Wijziging omgevingsplan

Campusgebied Midden - Roots

Reactienota art. 2.2 overleg

Reacties artikel 2.2 overleg concept wijziging omgevingsplan Campusgebied Midden - Roots

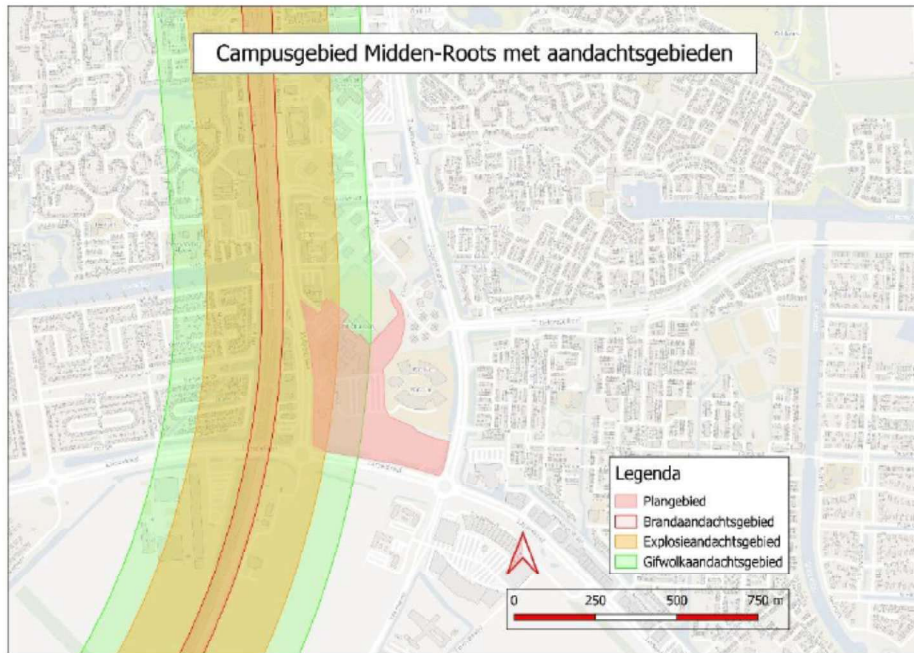
1. een stedenbouwkundige indeling van het gebied toe te voegen aan het omgevingsplan. Dit geeft inzicht of zeer kwetsbare gebouwen zijn voorzien in het explosieaandachtsgebied;
2. inzicht te geven of er bij een incident 10 of meer slachtoffers kunnen vallen;
3. in dit omgevingsplan al zoveel mogelijk rekening te houden met het in voorbereiding zijnde veiligheidsbeleid van de gemeente.

Onderstaande figuur geeft inzicht in de ligging van het plangebied ten opzichte van de aandachtsgebieden zoals deze gelden voor de omgevingsveiligheid.

Een deel van het plangebied ligt binnen het explosieaandachtsgebied en het gifvolkaandachtsgebied. Dit wordt onderkend. Er wordt een verscheidenheid aan typen gebouwen en locaties als bedoeld in bijlage VI van het Bkl, mogelijk gemaakt. In de stukken is aangegeven waar wettelijk gezien aandacht voor moet zijn. Het is echter niet concreet gemaakt. De stedenbouwkundige indeling van het gebied ontbreekt. Daarmee is er geen toets mogelijk of er bijvoorbeeld zeer kwetsbare gebouwen zijn voorzien in het explosieaandachtsgebied. Ook is er geen inzicht gegeven of er bij een incident 10 of meer slachtoffers vallen.

Met betrekking tot de externe veiligheid zijn er geen zeer kwetsbare gebouwen voorzien in het explosieaandachtsgebied. Het plangebied is primair bedoeld als woongebied, welke niet zijn aangemerkt als zeer kwetsbare gebouwen. Tevens worden onder de maatschappelijke functies geen zeer kwetsbare gebouwen beschouwd. Daarmee kan geconcludeerd worden dat er met de beoogde ontwikkeling geen sprake is van het toevoegen van zeer kwetsbare gebouwen in het explosieaandachtsgebied.

De vraag van de omgevingsdienst om inzicht te geven of er bij een incident 10 of meer slachtoffers vallen, is beantwoord door het feit dat het plan (deels) binnen een aandachtsgebied ligt. In artikel 5.15 van het Bkl is aangegeven dat binnen aandachtsgebieden rekening wordt gehouden met de kans op het overlijden van een groep van 10 of meer personen per jaar als rechtstreeks gevolg van een calamiteit op (in dit geval) het spoor. Hieruit blijkt dat de wetgever zich terdege bewust is van de risico's rondom een externe veiligheidsrelevante risicobron. Hier hoeft dus niet meer aan gerekend te worden.
